部品変更

Armadillo-IoT ゲートウェイ G3L / Armadillo-Box WS1 / Armadillo-IoT Wi-SUNアドオンモジュール / IoTセンサーパッケージ 基板対基板コネクタセカンドソース部品追加について

<資料1>基板対基板コネクタの形状比較

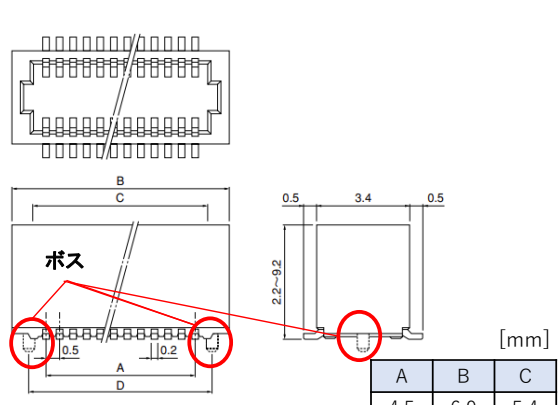
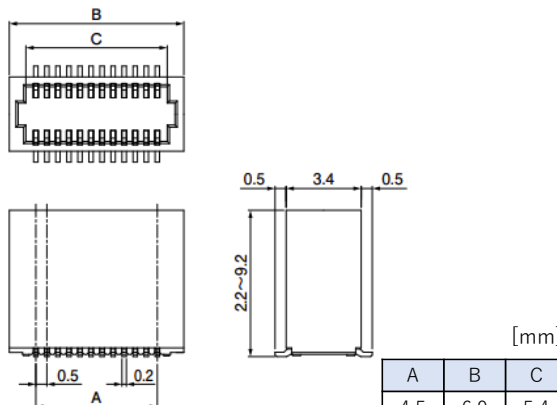
対象製品に搭載されている基板対基板コネクタにセカンドソース部品を追加いたします。
今後は、**いずれか**の部品を搭載します。搭載する部品を指定しての発注はできません。

項目	内容	製品仕様への影響
納入仕様書	変更なし	本変更に伴う製品本体の機能、寸法、電氣的仕様、使用方法の変更等はありません。
仕様の電氣的特性	変更なし	
仕様の外観仕様	セカンドソース部品はボス無しに変更<資料1>	
仕様の寸法仕様	変更なし	
機能・性能	変更なし
